Opinia Nr *006984*

z wyników przeprowadzonych oględzin - ekspertyzy urządzeń grzewczo-kominowych

w budynku przy ul. *Polna 29* nr *1/5* w *Wrocławu*
dotycząca urządzeń grzewczo-kominowych używanych przez *MZB Sp. z o.o.*
BOK - Podgórne

Opinia Nr 006956

ROLNICZA 1/6

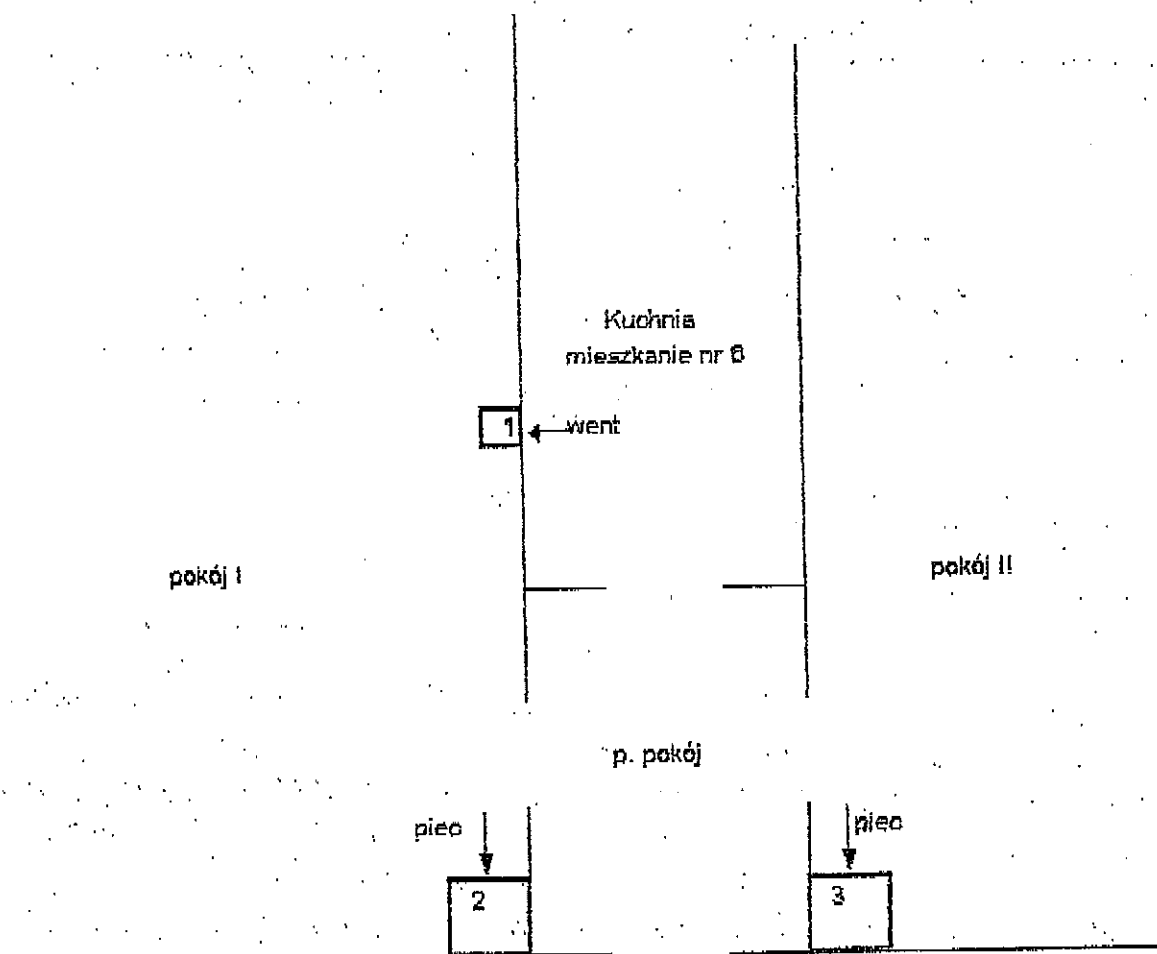
Przebieg prac (notatki I) może być
podłączony do przewodu nr 2 o wym. 50x50cm.
Przebieg prac (notatki II) może być
podłączony do przewodu nr 3 o wym. 50x50cm.
Ogrzewanie techniki realizowane poprzez
ogrzewanie n.p. grzejnikiem i MORA II
Wentylacja mechaniczna w technice ugrzewc
do przewodu nr 4.

Inne uwagi: Zarejestrować należy dopływ powietrza z zewnątrz.

ROLNICZA 1/10

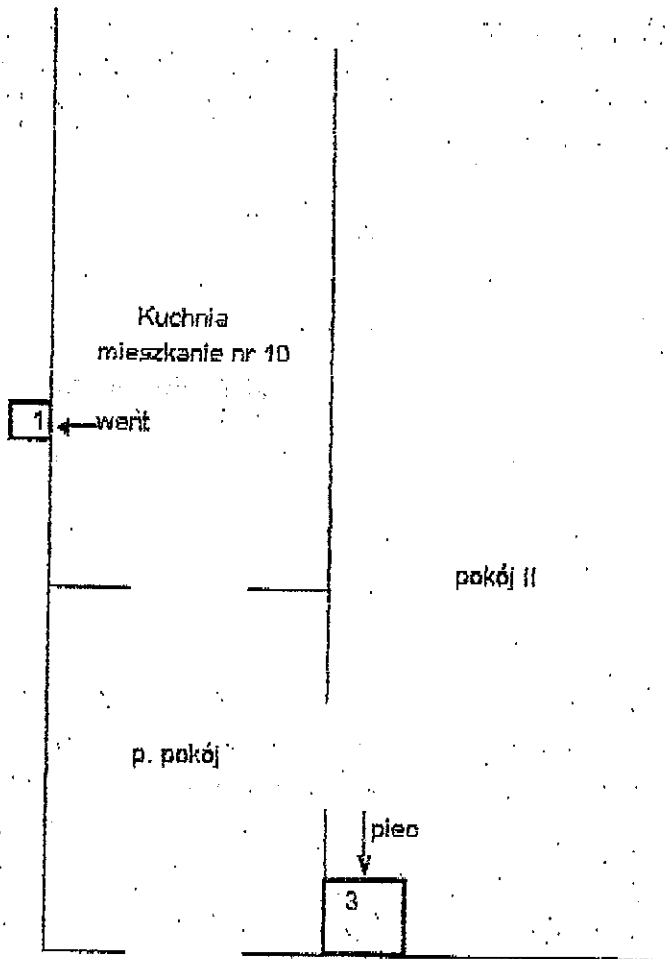
Przebieg leczenia w 3. moce jest przeznaczony do podawania przez przetworzonego (całkowicie 50x50cm).
Przebieg leczenia (MxMx) w 1. moce jest przeznaczony do podawania wentylacji ujemnej.
Ogromne leczenie realizować poprzez ogromne n.p. gnieździem "MOKA".

Inne uwagi: Zapomnieć należy dopływ podatek z zeznań.
